# “IMPIANTO EOLICO ACQUAVIVA”

## INTEGRAZIONI SULLE VALUTAZIONI DI IMPATTO ACUSTICO

Il presente documento contiene le risposte alle richieste di integrazione incluse al punto 8 della nota del Ministero della Transizione Ecologica ID\_VIP\_5756, nell'ambito del progetto del parco eolico denominato "Acquaviva" per la produzione di energia elettrica, costituito complessivamente da n. 15 aerogeneratori, ubicato in agro dei confinanti Comuni di Acquaviva delle Fonti (BA) e Casamassima (BA).

**Figura1: In ciano, fascia di 100 metri dalla viabilità di impianto. In blu i ricettori ed in rosso le WTG**

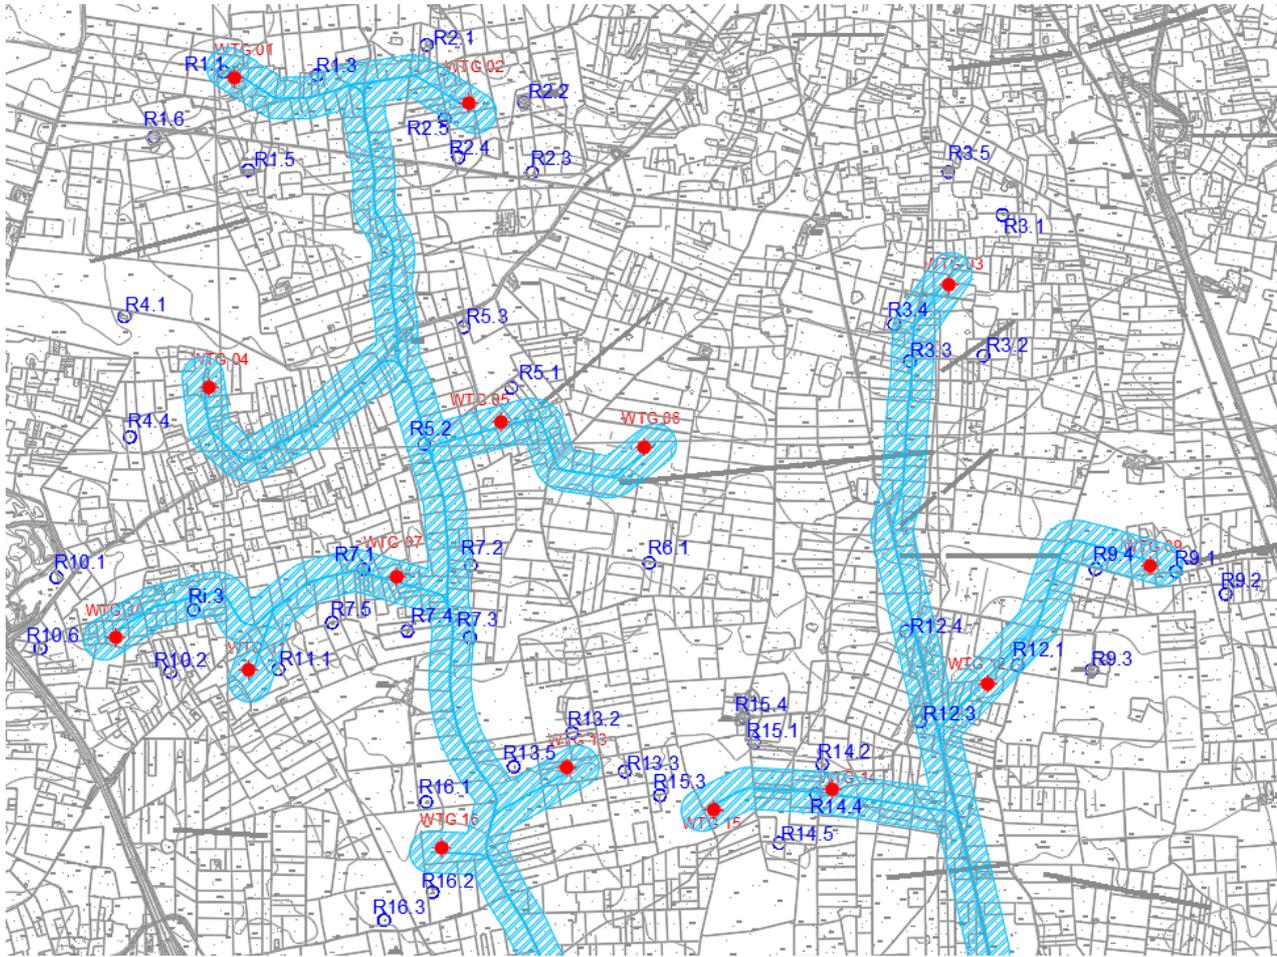
Richiesta: Per la fase di cantiere si chiede di stimare i livelli di immissione acustica presso i ricettori individuati nelle peggiori condizioni di esercizio.

Anche considerando, con evidente margine di sicurezza, la contemporanea esecuzione nel medesimo luogo di più fasi di lavoro precedentemente elencate, si otterrebbe un livello di pressione sonora a 100 metri inferiore ai 60 dB (a favor di sicurezza si è tenuto in considerazione il valore limite di immissione, più restrittivo, del PZAC del comune di Acquaviva).

Poiché come mostrato in Figura1 (linea ciano viabilità di impianto e campitura ciano buffer di 100 metri da quest'ultima), il ricettore che presenta caratteristiche e requisiti di ricettore abitativo secondo i criteri normativamente stabiliti più vicino dista circa ben oltre i 100 metri dall'area di installazione degli aerogeneratori e dalla viabilità di accesso, è evidente che non ci saranno problemi legati all'impatto acustico in fase di cantiere per tutte le operazioni di realizzazione delle WTG.
